Opdrachtgever	Marktkwartier C.V.
Datum	2 december 2025
Auteur	Jantine de Wijs
Kenmerk	022433.20251202.N1.05
Status	Definitief

Onderbouwing optimalisatie parkeerdek de Slang Food Center Amsterdam

Parkeerdek de Slang Food Center A'dam

Figuur 3: Toetsing bochten met rijcurvesimulaties – de bochten kunnen goed gemaakt worden

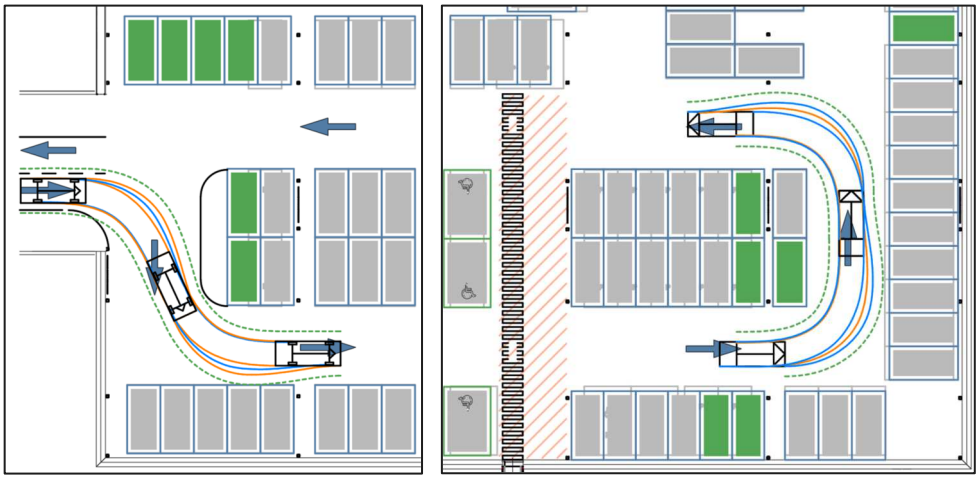
Bochten
De eisen voor bochten zoals geformuleerd in NEN 2443:2013 zijn niet eenduidig en niet consistent. Hiertoe heeft Goudappel het conform NEN 2443:2013 beoogde gebruikscomfort vertaald naar consistente, praktisch goed toepasbare toetsingseisen. De bochten zijn getoetst met behulp van rijcurvesimulaties (snelheid 10 km/h). Tussen de baanbeschrijving van het ontwerpvoertuig (rijcurvesimulatie) en obstakels is een minimale speling noodzakelijk. Bij een niet-openbare parkeervoorziening bedraagt de minimaal benodigde speling 0,75 m (=groene stippellijn).

Alle bochten op het parkeerdek fase 1 kunnen met ruim voldoende speling worden gemaakt.

Inpassing 12 extra parkeerplaatsen op parkeerdek

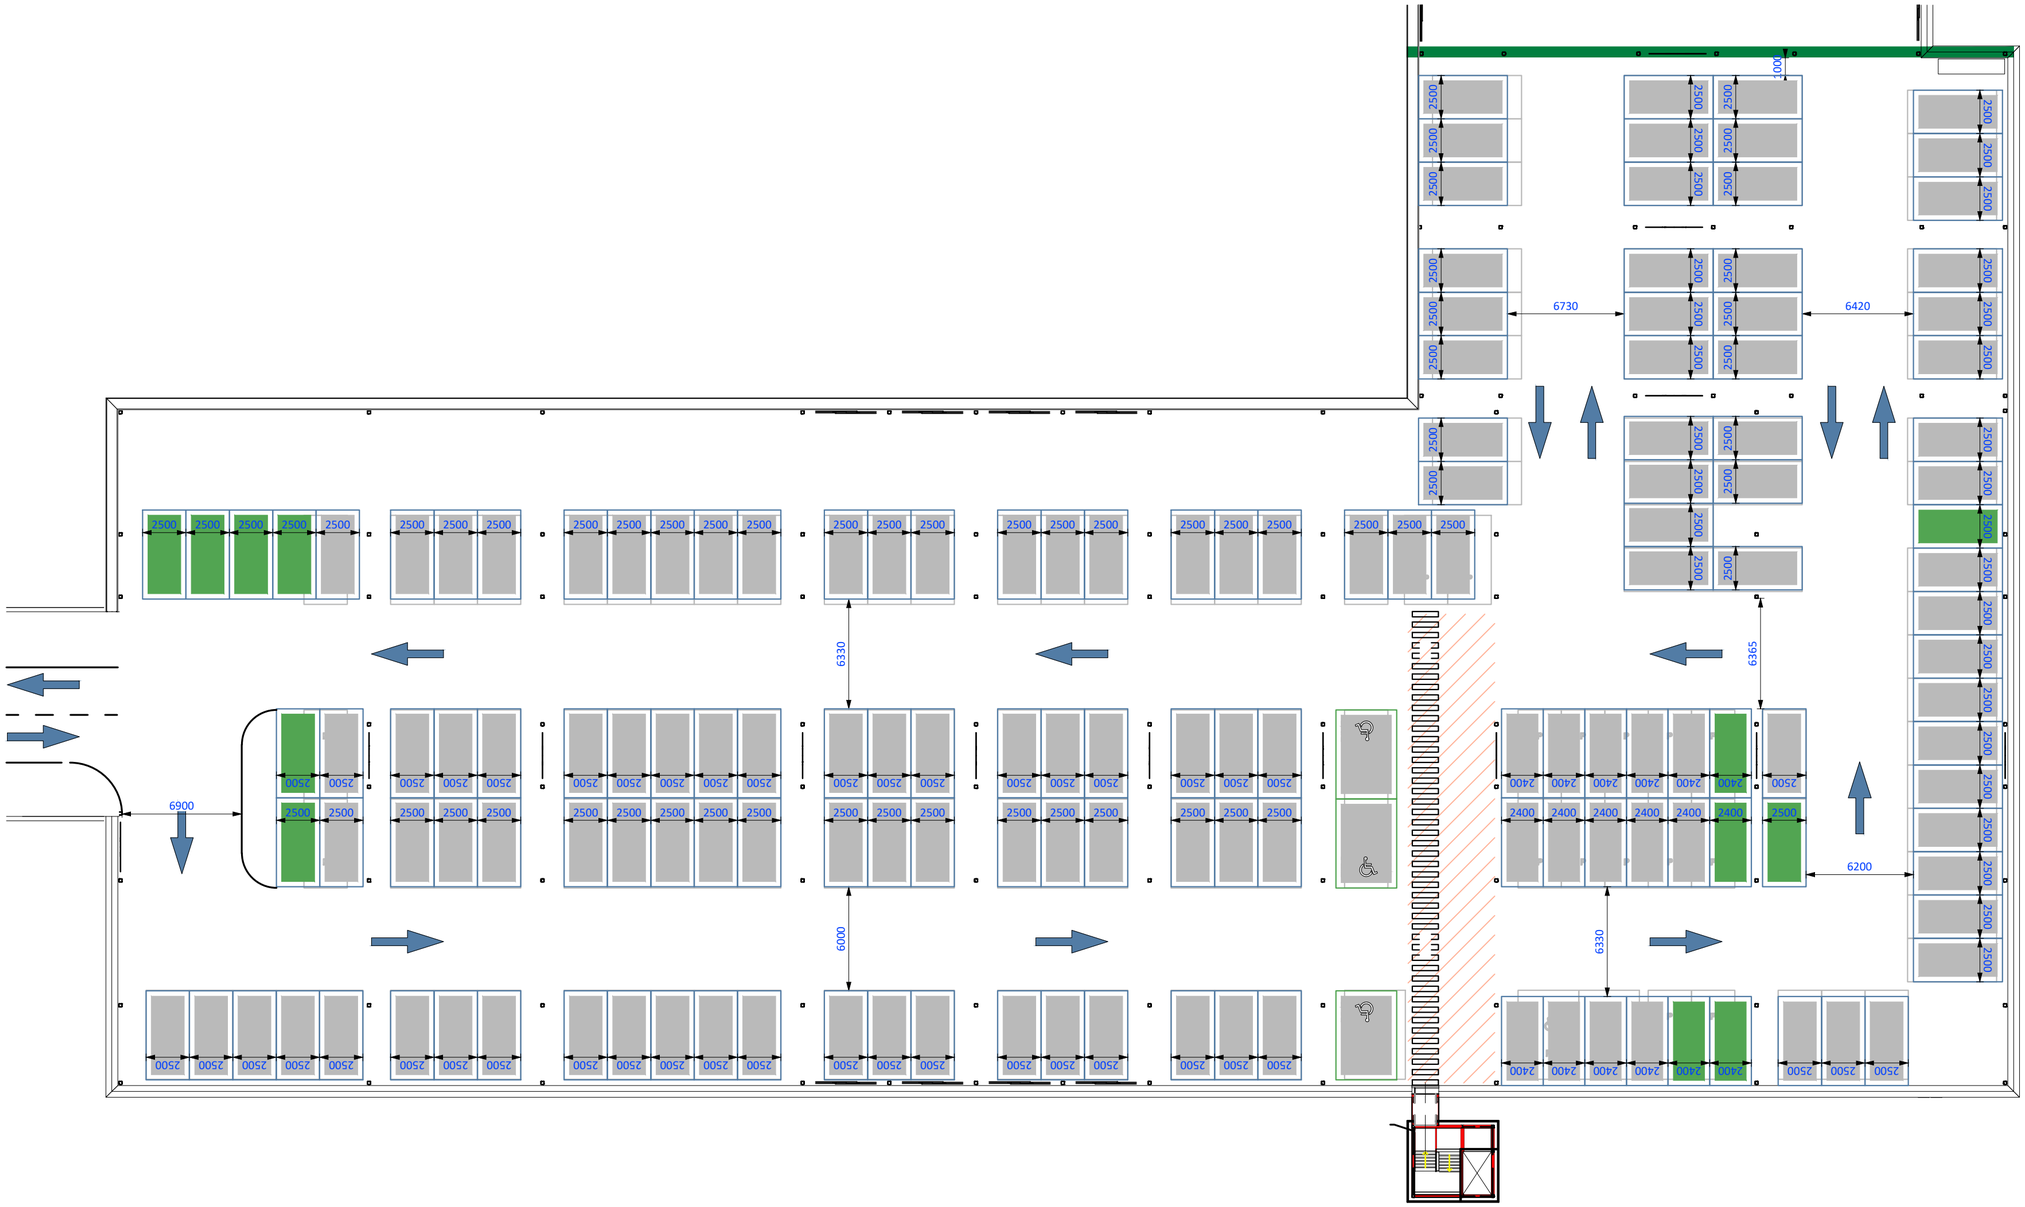
Op het parkeerdek kunnen eenvoudig 12 extra parkeervakken worden ingepast. De gebruikskwaliteit van de parkeervakken is goed tot zeer goed (voldoet aan NEN 2443 tot voldoet ruim aan NEN 2443). In figuur 1 zijn de 12 extra parkeervakken in groen aangegeven (zie ook tekening '022433.20251127.T01.03.01_Inpassing 12 extra parkeervakken parkeerdek de Slang' in bijlage 2).

12 extra parkeervakken

Totaal: 145 + 12 = 157 parkeervakken

NEN 2443-toets parkeervakken, bochten en routing

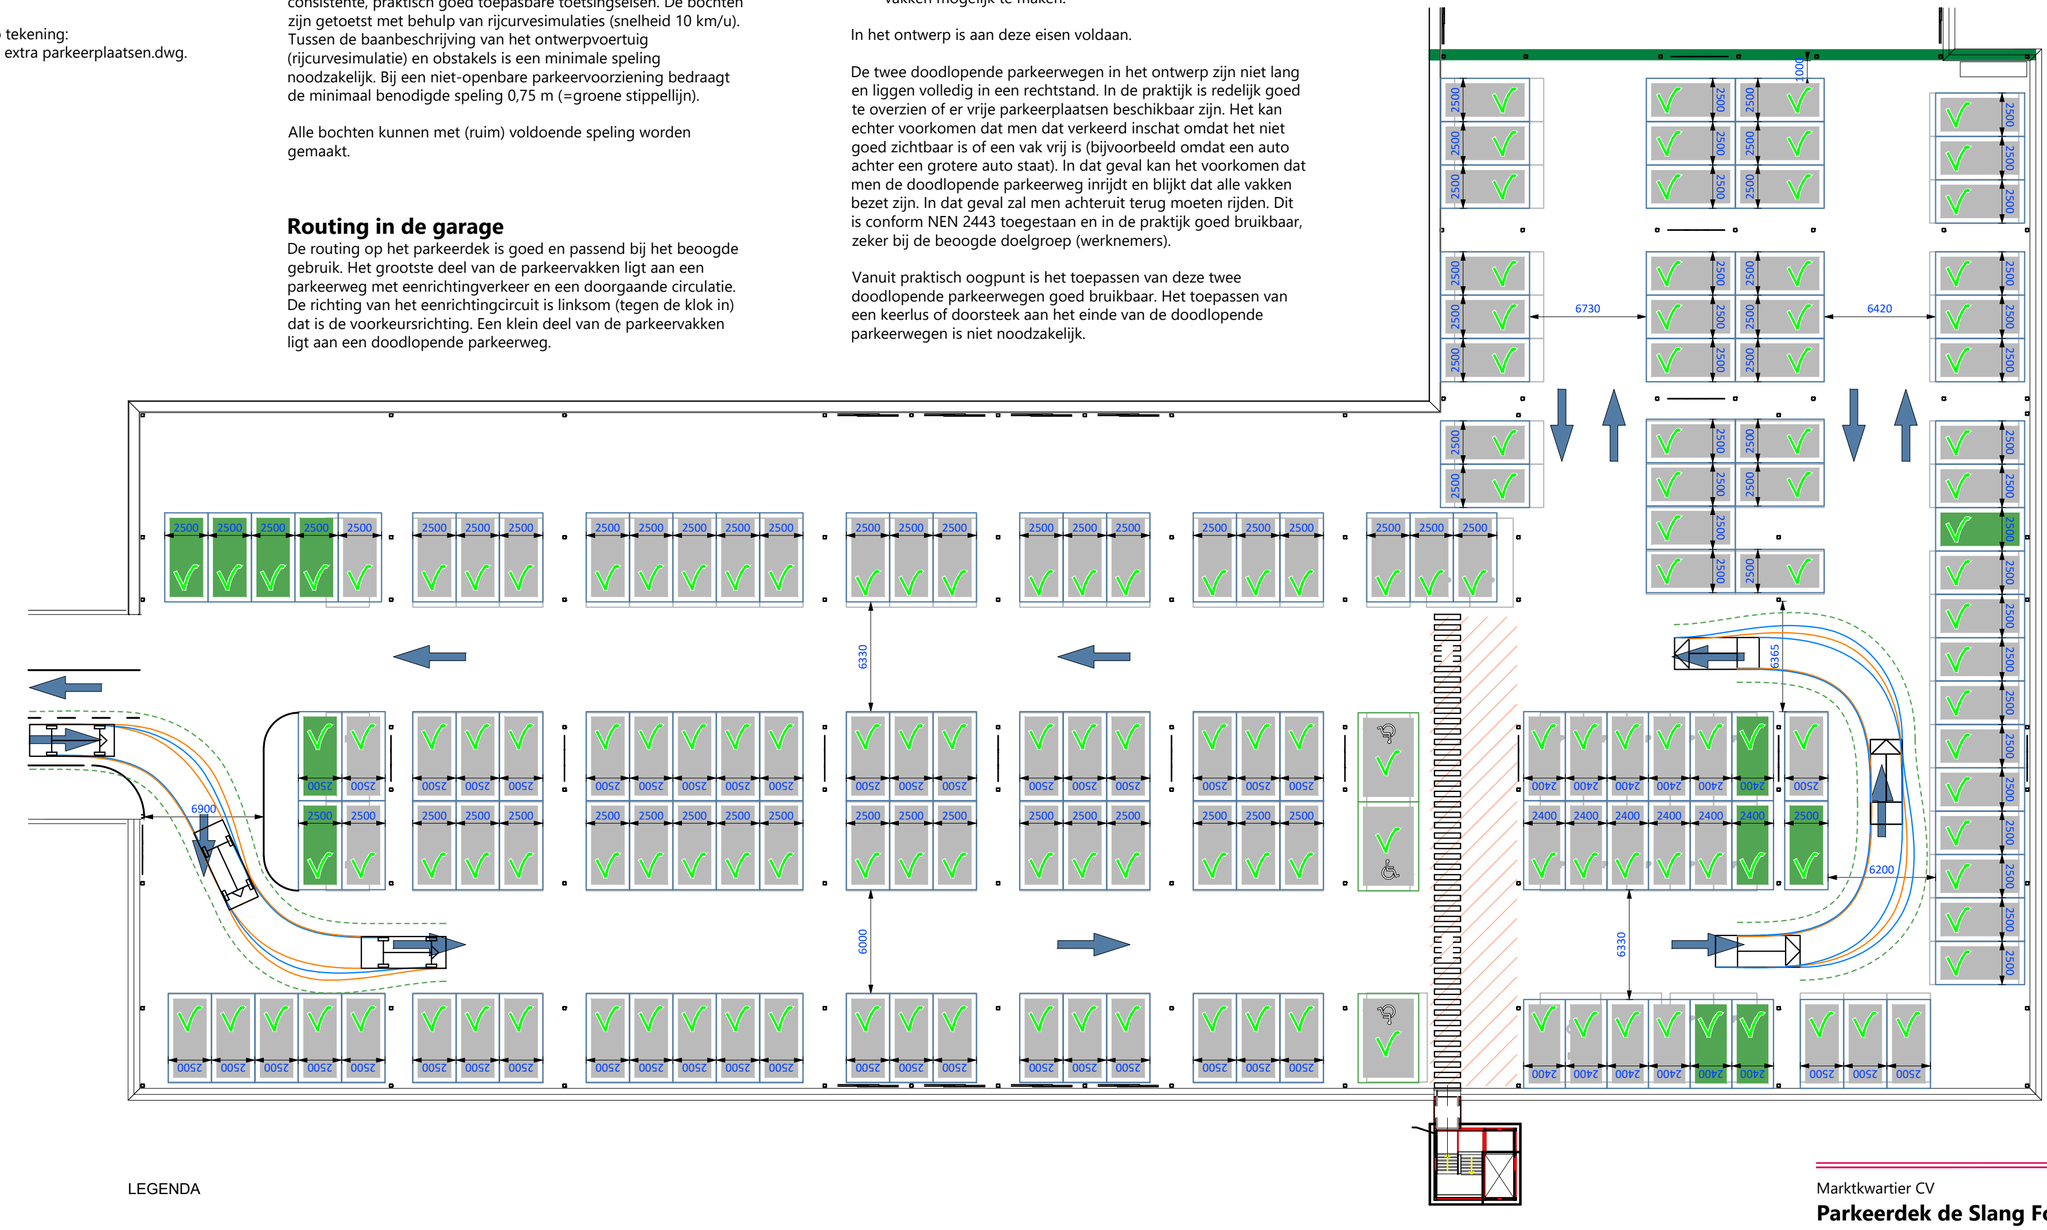
Alle 157 parkeervakken op het dek voldoen (ruim) aan de maatvoeringseisen voor parkeervakken in niet-openbare parkeervoorzieningen zoals opgenomen in tabel 4B uit NEN 2443:2013.

De eisen voor bochten zoals geformuleerd in NEN 2443:2013 zijn niet eenduidig en niet consistent. Hiertoe heeft Goudappel het conform NEN 2443:2013 beoogde gebruikscomfort vertaald naar consistente, praktisch goed toepasbare toetsingseisen. De bochten zijn getoetst met behulp van rijcurvesimulaties (snelheid 10 km/u). Tussen de baanbeschrijving van het ontwerpvoertuig (rijcurvesimulatie) en obstakels is een minimale speling noodzakelijk. Bij een niet-openbare parkeervoorziening bedraagt de minimaal benodigde speling 0,75 m (=groene stippellijn).

Alle bochten kunnen met (ruim) voldoende speling worden gemaakt.

De routing op het parkeerdek is goed en passend bij het beoogde gebruik. Het grootste deel van de parkeervakken ligt aan een parkeerweg met eenrichtingverkeer en een doorgaande circulatie. De richting van het eenrichtingcircuit is linksom (tegen de klok in) dat is de voorkeursrichting. Een klein deel van de parkeervakken ligt aan een doodlopende parkeerweg.

Doodlopende parkeerwegen zijn conform NEN 2443:2013 toegestaan. Aandachtspunten/ eisen vanuit NEN 2443 zijn hierbij:
- Op doodlopende parkeerwegen is altijd sprake van tweerichtingsverkeer;
- De parkeerwegbreedte moet daarom altijd minimaal voldoen aan de eisen voor tweerichtingsverkeer en haakse parkeervakken zoals opgenomen in tabellen 4A t/m 4C uit NEN 2443:2013;
- Aan het einde van een doodlopende parkeerweg (lengte >8m) moet rekening worden gehouden met een breedtetoeslag van 1,0m om het in- en uitrijden van deze vakken mogelijk te maken.

In het ontwerp is aan deze eisen voldaan.

De twee doodlopende parkeerwegen in het ontwerp zijn niet lang en liggen volledig in een rechtstand. In de praktijk is redelijk goed te overzien of er vrije parkeerplaatsen beschikbaar zijn. Het kan echter voorkomen dat men dat verkeerd inschat omdat het niet goed zichtbaar is of een vak vrij is (bijvoorbeeld omdat een auto achter een grotere auto staat). In dat geval kan het voorkomen dat men de doodlopende parkeerweg inrijdt en blijkt dat alle vakken bezet zijn. In dat geval zal men achteruit terug moeten rijden. Dit is conform NEN 2443 toegestaan en in de praktijk goed bruikbaar, zeker bij de beoogde doelgroep (werknemers).

Vanuit praktisch oogpunt is het toepassen van deze twee doodlopende parkeerwegen goed bruikbaar. Het toepassen van een keerlus of doorsteek aan het einde van de doodlopende parkeerwegen is niet noodzakelijk.
